Вопросы к Пятнице — этап 4, ПЗУ (7 моделей IFC)

Папка: **ЖД станция / Работа над ошибками / Пятница**. Модели сверены с ПД **Раздел ПД №4 Подраздел №1 Часть №1 ИЛО1.1 (Парк_ПЗУ)(1439_2025_4).pdf**, **Раздел ПД №4 Подраздел №2 Часть №1 ИЛО2.1 (СП_ПЗУ)(1439_2025_4).pdf** (+ DXF ИЛО1.1, ИЛО2.1) и РД **21_1439_2025_4-ГП.ДП (Парк) 26.09.24.pdf**, **24_1439_2025_4-ГП.СП (Стрелки) 26.09.24.pdf**. Проверено: отметки (точечные, проектные горизонтали, 0.000 зданий, уклоны), посадка зданий, бортовой камень, состав слоёв, атрибуты, структура, цвета.

1439-2025-4_Круглое поле_4_ГП_ПЗУ_Ч6_Компрессорная №2.ifc

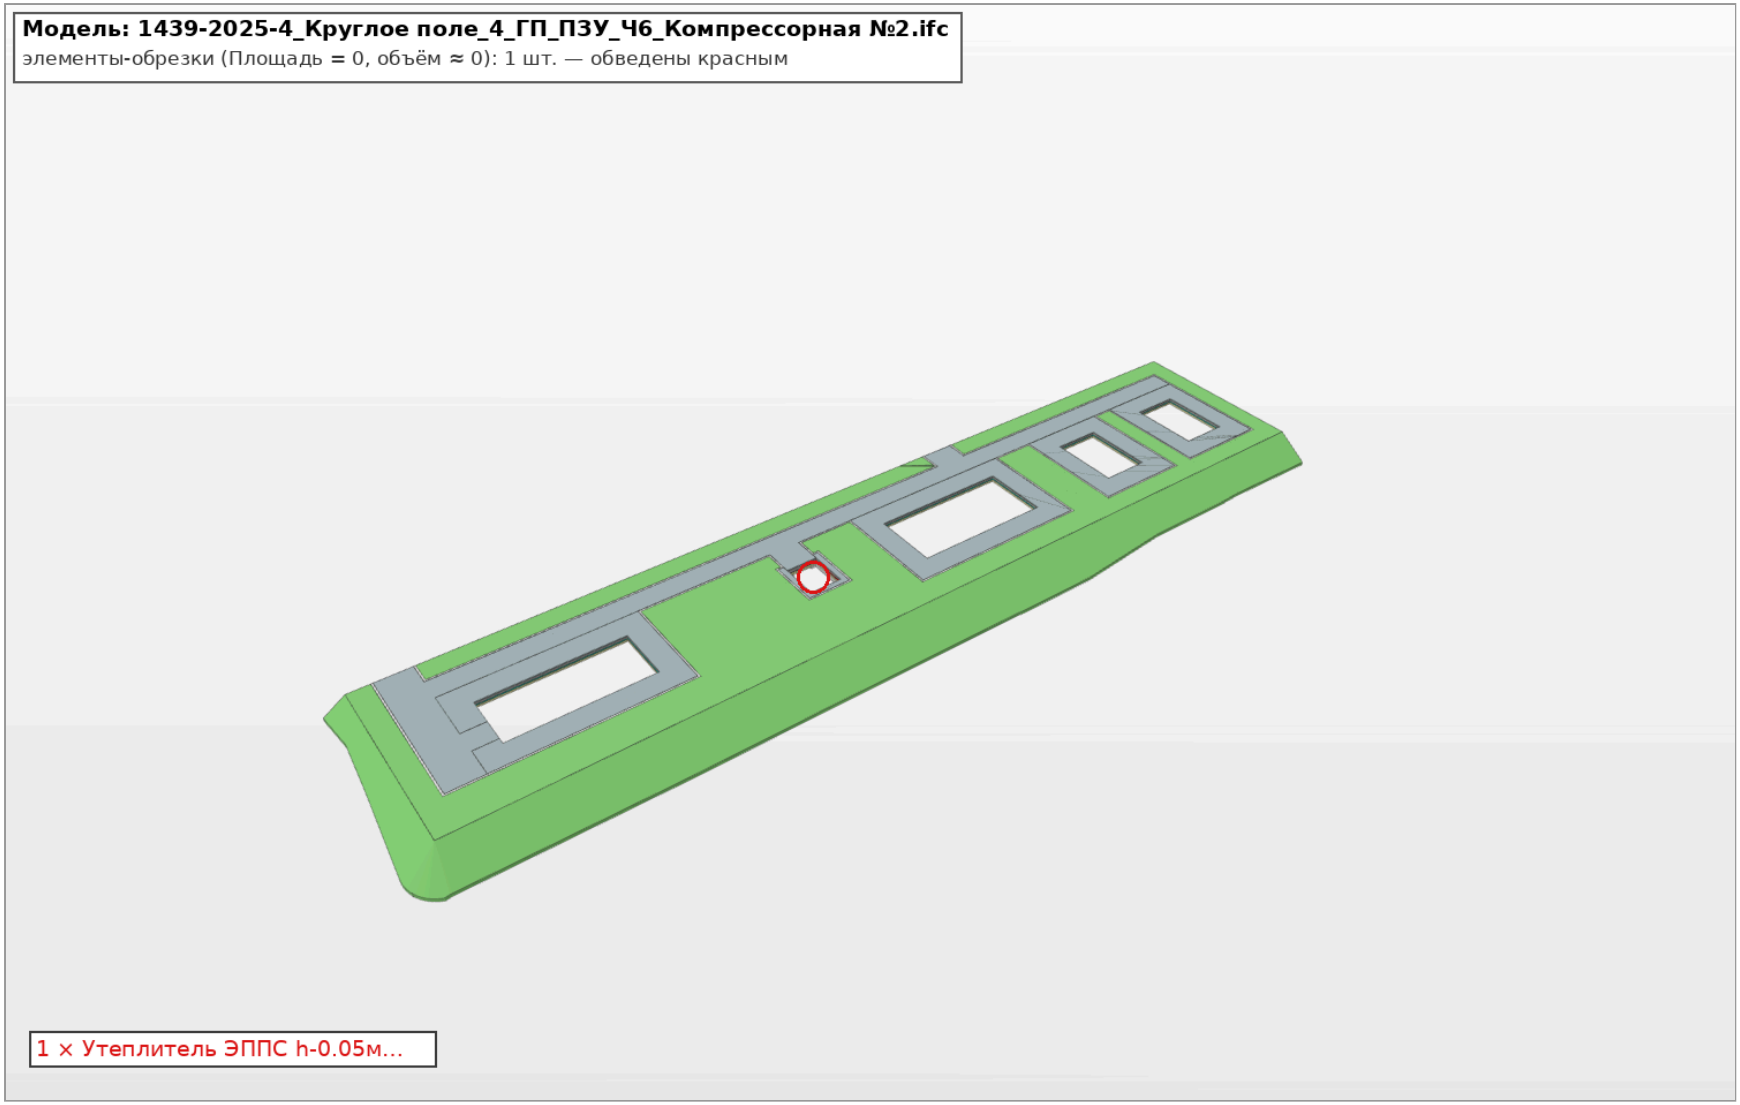
1. 1 обрезок ЭППС — удалить.
2. Шифр «4.3.1» → 4.2.1.
3. Рельеф, уклоны (21‰, 5‰) и посадка зданий соответствуют ПД/РД.

Модель: 1439-2025-4_Круглое поле_4_ГП_ПЗУ_Ч7_Компрессорная №3.ifc — пример элемента

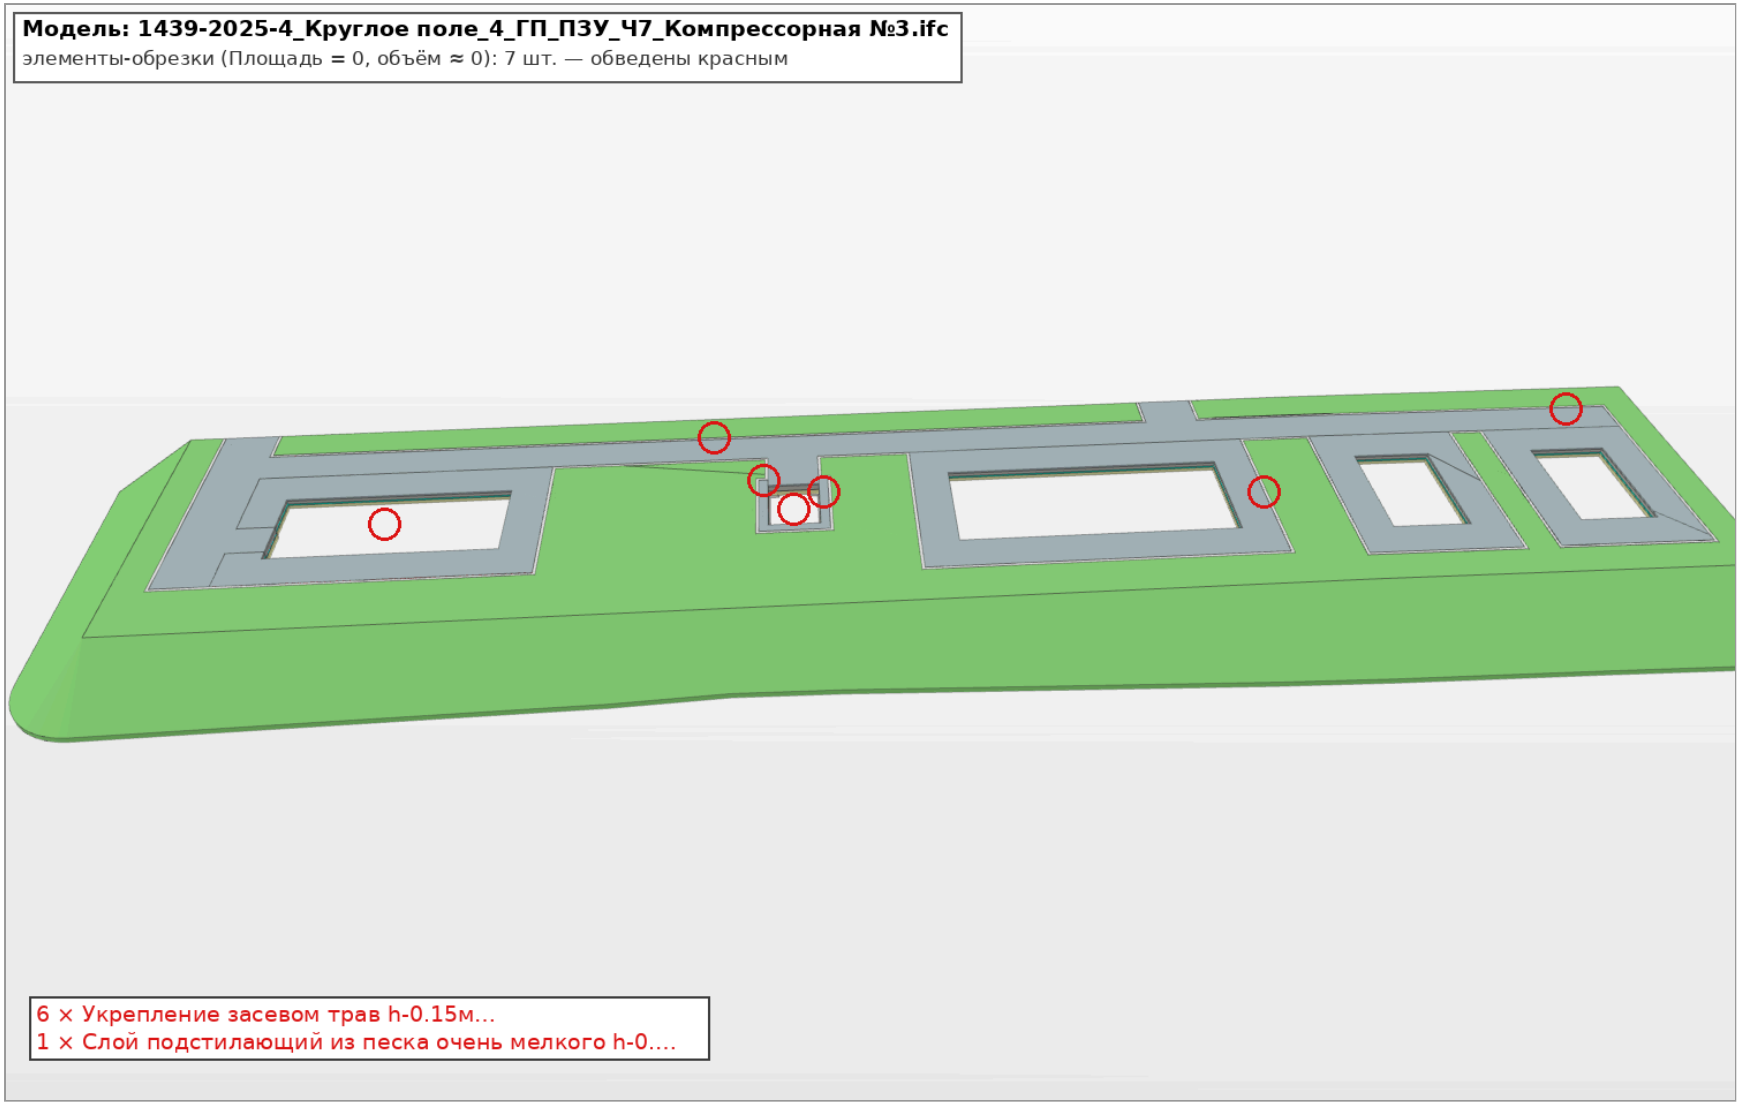
1. **Атрибут «Материал» пустой у всех 41 элемента** (и, как во всех моделях, нет атрибута «Material»). Заполнить по ПД.
2. Шифр «1439-2025-3-ИЛО2.1-02» → 4.2.1. 1439-2025-4-ИЛО2.1.
3. 7 обрезков (6 газона, 1 песка) — удалить.

Набор (Pset)	Свойство	Значение
Элемент	Класс IFC	IFCBUILDINGELEMENTPROXY
EIR SEZ ALAB…	Марка	БР 100.20.8
EIR SEZ ALAB…	Обозначение стандарта	ГОСТ 6663-91
EIR SEZ ALAB…	Толщина	0.2
EIR SEZ ALAB…	Тип конструкции	Бордюр
EIR SEZ ALAB…	Площадь	8.25
EIR SEZ ALAB…	Шифр проекта	1439-2025-3-ИЛО2.1-02 **этап 3 вместо 4 и другой формат; должно быть 4.2.1. 1439-2025-4-ИЛО2.1**
EIR SEZ ALAB…	Имя	Камень бортовой бетонный БР 100.20.8 по ГОСТ 32961-2014 B30 W6 F200
EIR SEZ ALAB…	Материал	None **атрибут «Материал» пустой у всех 41 элемента модели**

Модель: 1439-2025-4_Круглое поле_4_ГП_ПЗУ_Ч4_Площадка ЛОС.ifc
элементы-обрезки (Площадь = 0, объём ≈ 0): 134 шт. — обведены красным

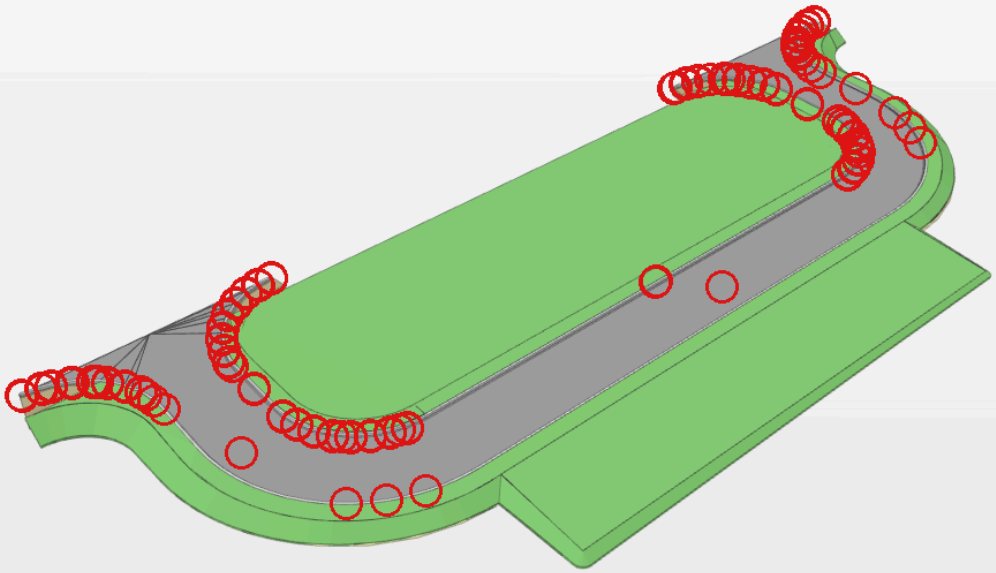
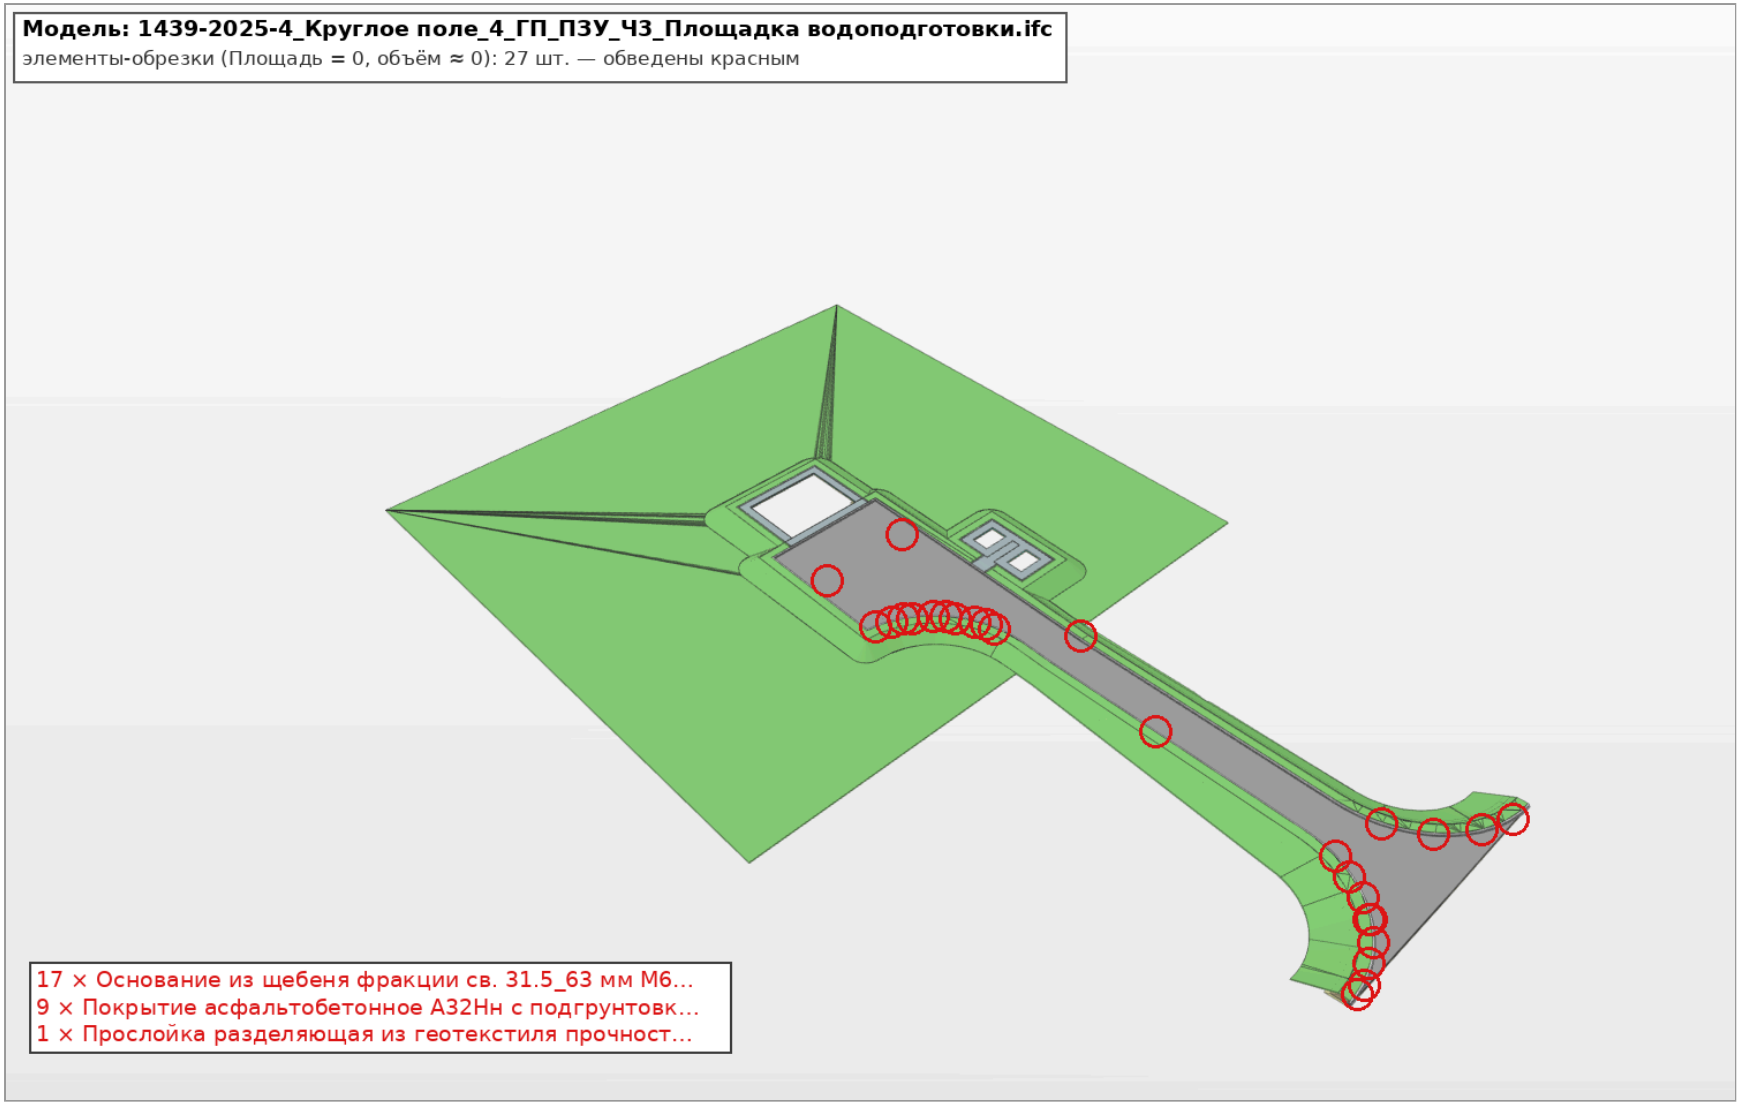
2. **Обрезки после нарезки:** Ч4 — 134 из 157 элементов (74 асфальта А32Нн, 60 щебня), Ч3 — 27 элементов. Кроме того, есть «слои щебня 0,22», которые фактически плёнка толщиной 2–3 мм. Удалить/пересобрать.
3. **Ч3, газон «Укрепление засевом трав»:** смоделирован квадратом ~97×97 м вокруг площадки с «веером» треугольников; все грани развёрнуты вниз (нормали наоборот), верхней поверхности нет; в атрибуте 8 725 м².
4. **Ч4, «Обочина»:** в атрибуте 1 984,8 м² и 297,7 м³, по геометрии ~315 м².
5. Ч3: песок 0,29 местами пересекается со щебнем (наложение до 0,29 м).
6. БР 100.30.15: обозначение стандарта «ГОСТ 100.30.15»; у основания под ним ГОСТ на борт (32961-2014), «Толщина 0,5» при фактической 0,1–0,2; марка «В15 W4 F150» латиницей.

74 × Покрытие асфальтобетонное А32Нн с подгрунтовк…
60 × Основание из щебеня фракции св. 31.5_63 мм М6…

Модель: 1439-2025-4_Круглое поле_4_ГП_ПЗУ_ЧЗ_Площадка водоподготовки.ifc
выделен элемент «Укрепление засевом трав h-0.15м» (оранжевый)

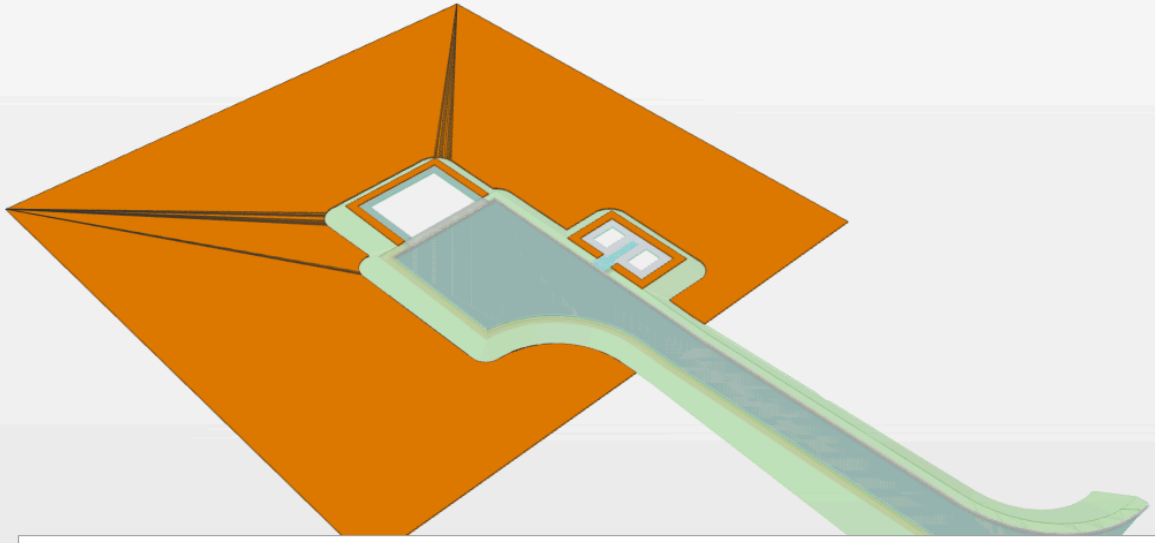
Набор (Pset)	Свойство	Значение
EIR SEZ ALAB…	Имя	Укрепление засевом трав h-0.15м
EIR SEZ ALAB…	Площадь	8724.7

газон смоделирован квадратом ~97×97 м вокруг площадки, с «веером» треугольников; все грани развёрнуты вниз (нормали наоборот), верхней поверхности нет; по геометрии ≈ 7 700 м²

Модель: 1439-2025-4_Круглое поле_4_ГП_ПЗУ_Ч4_Площадка ЛОС.ifc
выделен элемент «Обочина из растительного грунта...» (оранжевый)

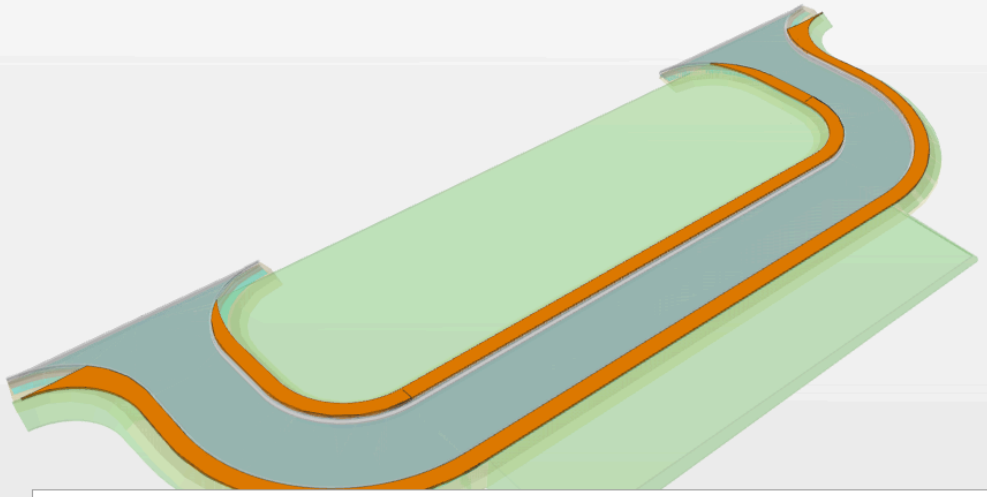
Набор (Pset)	Свойство	Значение
EIR SEZ ALAB...	Имя	Обочина из растительного грунта укреплённого засевом трав h-0....
EIR SEZ ALAB...	Площадь	1984.8 **по геометрии элемента ≈ 315 м² (в 6 раз меньше)**
EIR SEZ ALAB...	Объем	297.7 **при h=0,15 и 315 м² должно быть ≈ 47 м³**
